CONCEPTO TÉCNICO No CT - 5194
Revisión de Estudio Particular de Respuesta Local de Amplificación de Ondas Sísmicas
Artículo 7 - Decreto 193 de 2006

ENTIDAD SOLICITANTE:	Dr. Juan Reinaldo Suárez Medina-Curaduría Urbana No. 1
PROYECTO:	**PARQUE CENTRAL FLORESTA**
LOCALIDAD:	12 Barrios Unidos
UPZ:	21 Los Andes
BARRIO:	Los Andes
DIRECCIÓN:	Avenida Congreso Eucarístico con Calle 95
CHIP:	AAA0057ZWBS - AAA0057ZWAW
TIPO DE RIESGO:	Sísmico
EJECUTOR:	Ingeciencias S.A.
FECHA DE EMISION:	Marzo 19 de 2008

El presente concepto técnico corresponde a la **primera revisión** realizada por la Dirección de Prevención y Atención de Emergencias, del informe *"Estudio geotécnico y geosísmico local para el proyecto Parque Central Floresta"* elaborado por el Ing. Héctor Parra Ferro, a construirse en el predio ubicado en la Avenida Congreso Eucarístico con Calle 95 de Bogotá. El cual fue radicado el 25 de Febrero de 2008 mediante oficio ER-1999, por el Dr. Juan Reinaldo Suárez Medina de la Curaduría Urbana No.1, remitido como estudio sísmico local en cumplimiento a lo estipulado en el Decreto 193 de 2006.

Figura 1. Localización del Proyecto Parque Central Floresta.

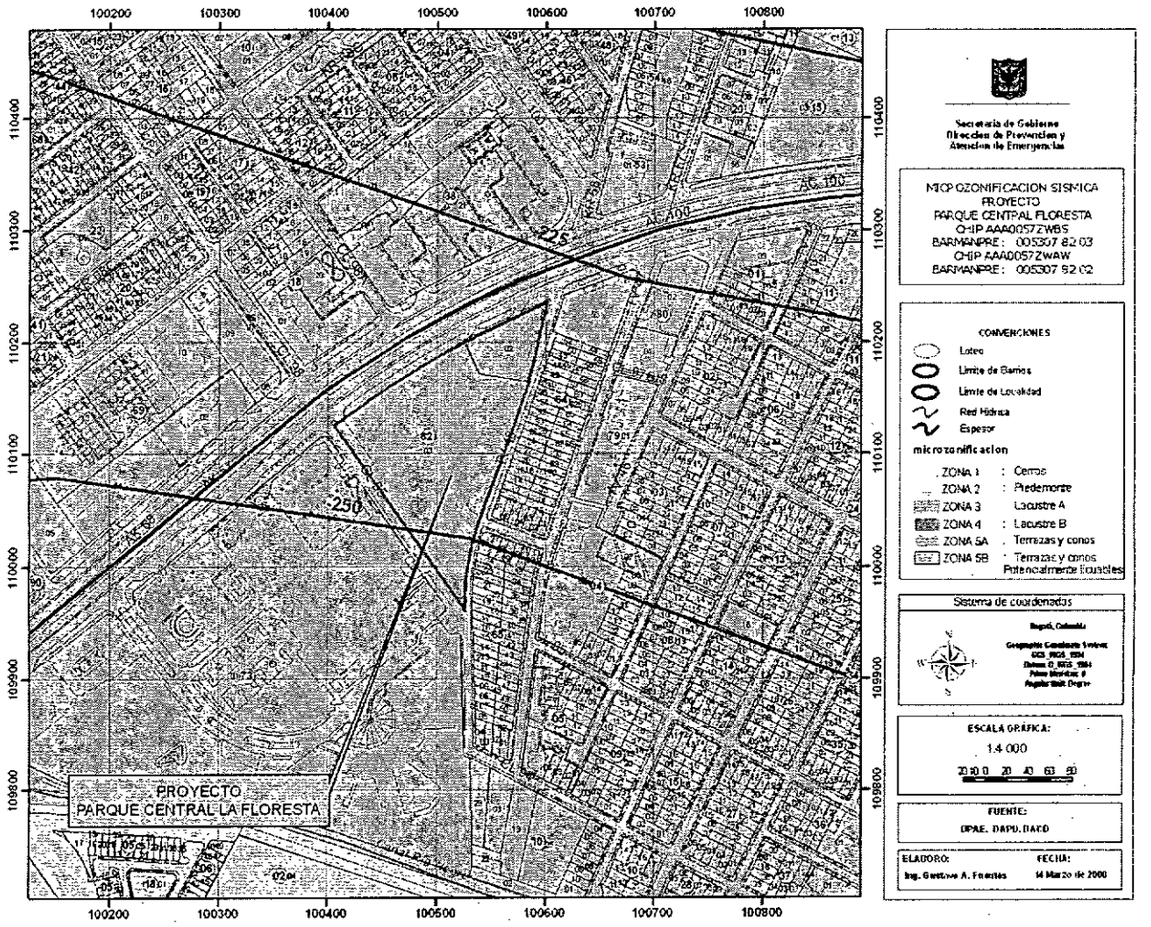
En el numeral 4.3.1, se indica que el sitio del proyecto se encuentra localizado en la Zona 4 (Lacustre B), según el Decreto 193 de 2006, la cual es consistente con la localización presentada en la Figura 1 del presente concepto.

El estudio CUMPLE con este requerimiento.
